## Stadt Crivitz

<b>Beschlussvorlage</b>	<b>Vorlage-Nr:</b> Cri SV 483/21-01-01 <b>Datum:</b> 08.02.2022 <b>Status:</b> öffentlich
<b>Genehmigung der Eilentscheidung der Bürgermeisterin zum Bauantrag BA 211136 Erweiterung der vorhandenen Pension Gemarkung Basthorst, Flur 1, Flst. 76/6 (Schlossstr. 11 A, 19089 Basthorst)</b>	
<b>Fachbereich:</b>	<b>Amt für Stadt- und Gemeindeentwicklung</b>
<b>Sachbearbeiter/-in:</b>	<b>Frau Priehn</b>

Die Bürgermeisterin der Stadt Crivitz hat für den Bauantrag BA 211136 entsprechend der Empfehlung der Ortsteilvertretung Gädebehn vom 19.01.2022 und des Bauausschusses vom 20.01.2022 folgende Entscheidung:

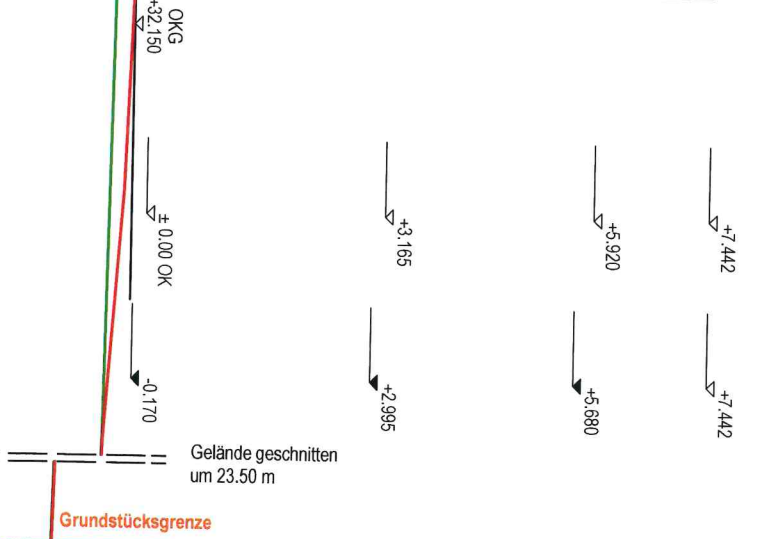
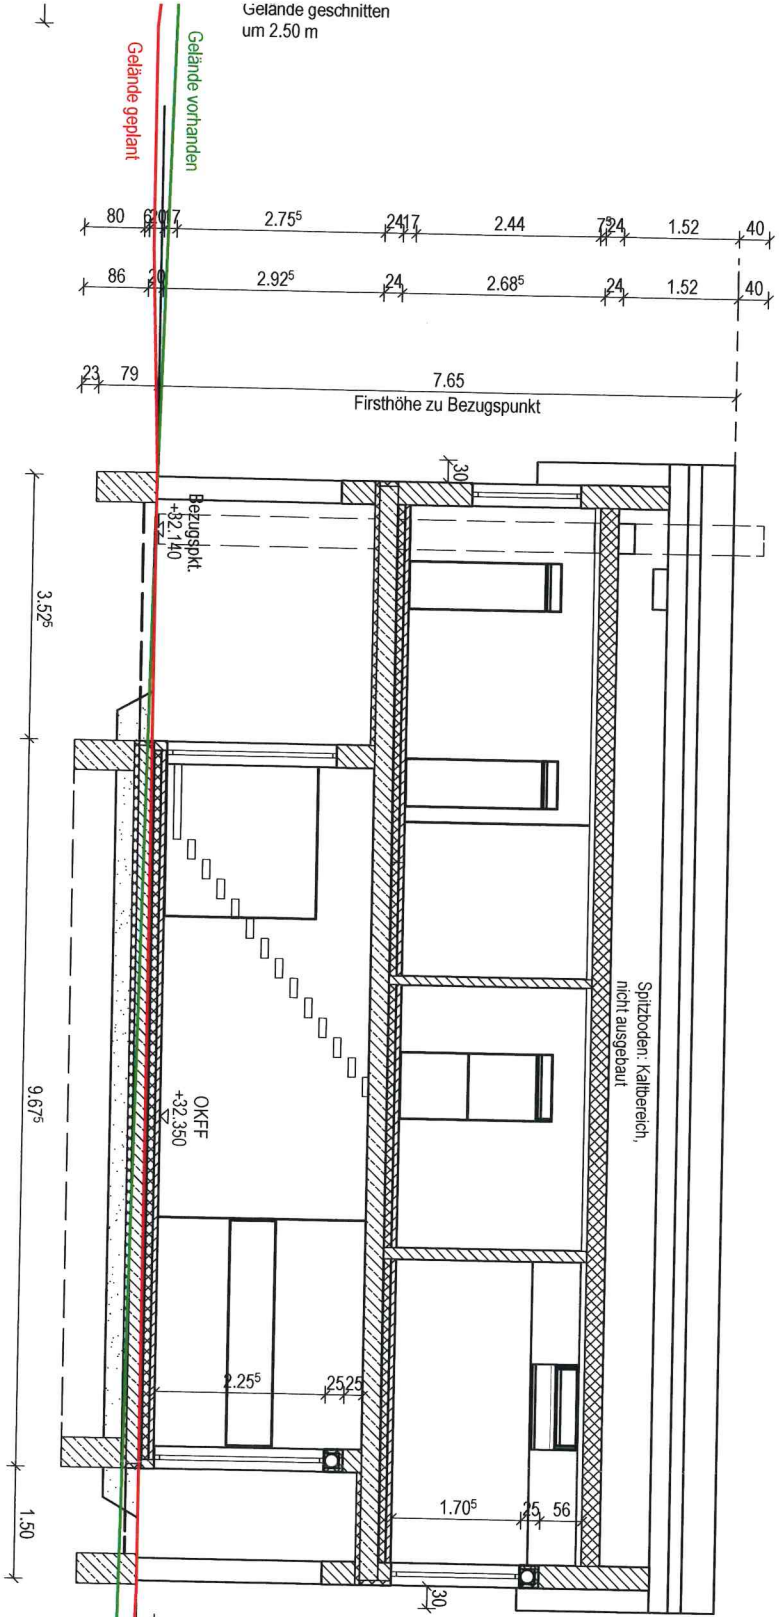
Laut Punkt 2.3 der 2. Änderung der Abrundungssatzung der Stadt Crivitz für den Bereich des Baugrundstücks bei Neueinordnung von Gebäuden die örtlich vorhandene Bauflucht aufzunehmen.

Weiterhin sind gemäß Punkt 2.4 nur eingeschossige Gebäude zulässig. Eine Ausnahme von der Festsetzung ist nicht vorgesehen.

Die Vorgabe der maximalen Traufhöhe wird um 1,78 m überschritten. Dies ist eine Überschreitung von 50 %, die die Festsetzung in übergeordnetem Maße verändern.
